60603-2

AMENDEMENT 1
AMENDMENT 1
2000-08

**Connectors for frequencies below 3 MHz
for use with printed boards –**

**Detail specification for two-part connectors
with assessed quality, for printed boards,
for basic grid of 2,54 mm (0,1 in) with
common mounting features**

Figure 1a – Style W fixed board connector

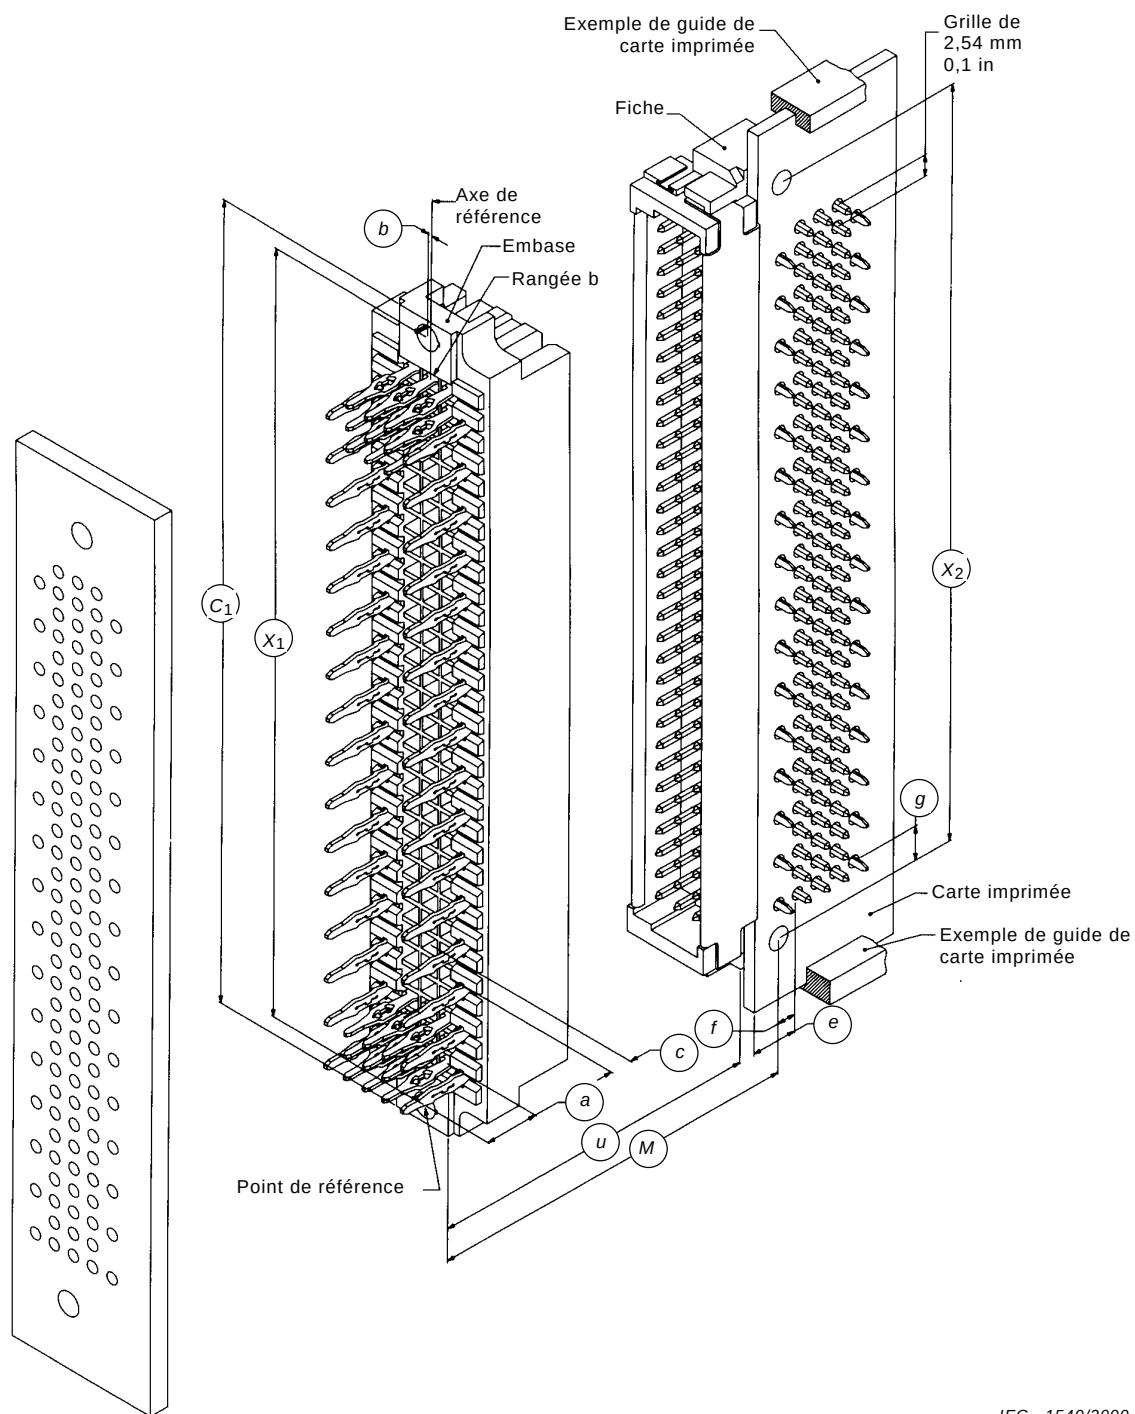
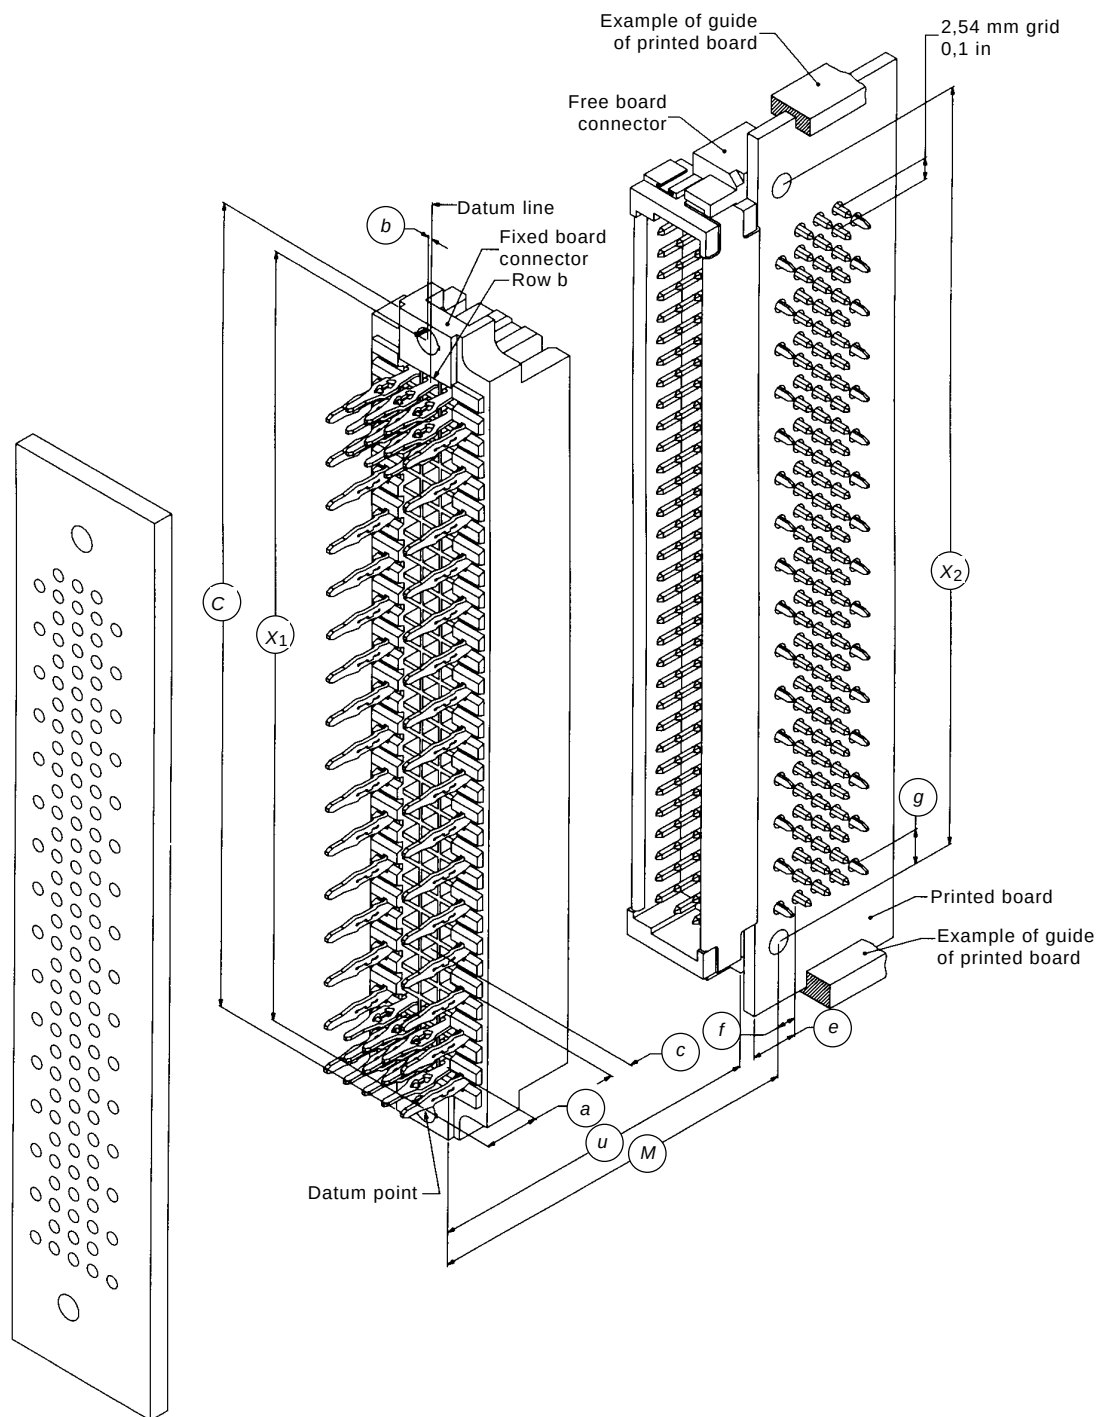
It also applies to style W two-part connectors which have ground planes added to type C connectors to provide additional ground required for frequencies above 3 MHz.

Add, after the existing figure 1, the following new figure 1a.
